**伊方発電所3号機
使用済樹脂貯蔵タンクの増設に係る
設置許可基準規則への適合性について
(コメント回答)**

**令和4年11月22日
四国電力株式会社**

使用済樹脂貯蔵タンク【既設】

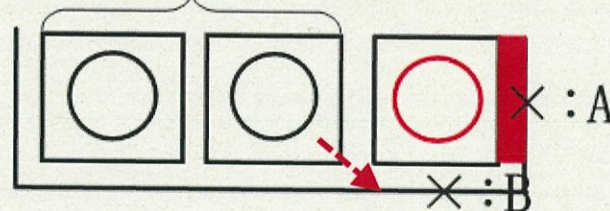
「設置許可基準規則第30条(放射線からの放射線業務従事者の防護)」に係る補足説明資料の遮蔽設計の評価について、線源強度の条件が炉心の評価条件しか提示されていない。タンク内の樹脂の貯蔵量、タンク表面線量率等をどのように評価して確認しているか示すこと。また、本評価における既設タンクの影響についても考え方を示すこと。

○使用済樹脂貯蔵タンクの線源強度は、タンクに貯蔵される樹脂のうち、比較的高線量の脱塩塔※の使用済樹脂について、樹脂を貯蔵できる容量より多い脱塩塔の樹脂取替量を線源体積として算出した。なお、上記の条件に基づきタンク表面線量率を評価した場合、約40Sv/hと想定している。

○本評価における既設の使用済樹脂貯蔵タンク2基からの放射線は、遮蔽壁を斜めに透過することや、複数の壁を透過することにより遮蔽壁の透過距離が十分長くなり、増設する使用済樹脂タンクからの寄与に比べて100分の1以下に減衰され、その寄与は無視できる。

図. 使用済樹脂貯蔵タンクの概略配置図

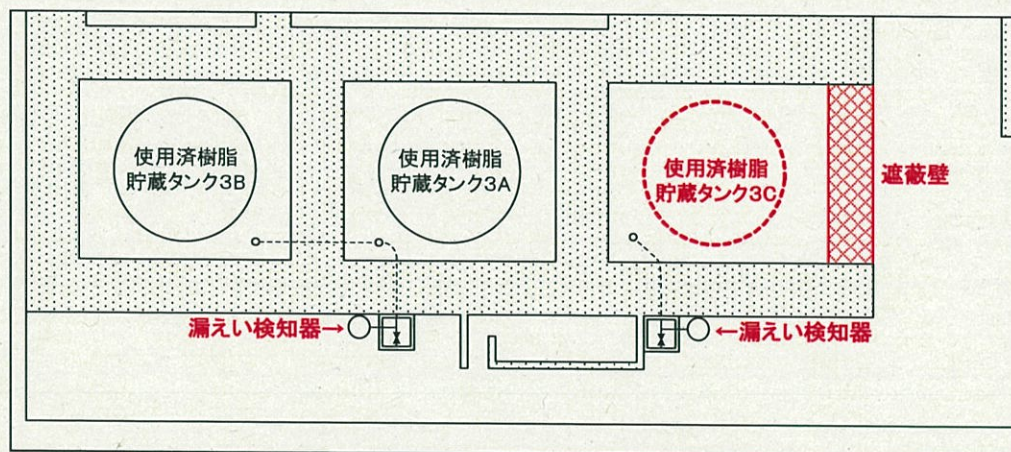
「設置許可基準規則第28条(放射性廃棄物の貯蔵施設)」に関する適合のための設計方針について説明すること。

使用済樹脂貯蔵タンクは、独立した区画内に設け、漏えいを検出できる設計とすることにより、放射性物質が万一、漏えいした場合に適切に措置できるよう、放射性物質による汚染の拡大防止を考慮した設計とする。

漏えいが発生した場合、漏えい水は室内に設けた目皿に流入し、埋設配管内を流れる。その後、埋設配管の下流に設置した弁(常時閉)部にて滞留する。漏えい検知器は、当該弁の手前に設置することで、配管内に滞留した漏えい水を検知できる設計とする。

2. 漏えいが検知された場合、中央制御室に警報発信する。警報確認後、原因を調査(漏えい箇所および程度)し、タンク水位を確認するとともに、漏えい箇所の隔離等の対応を行う。
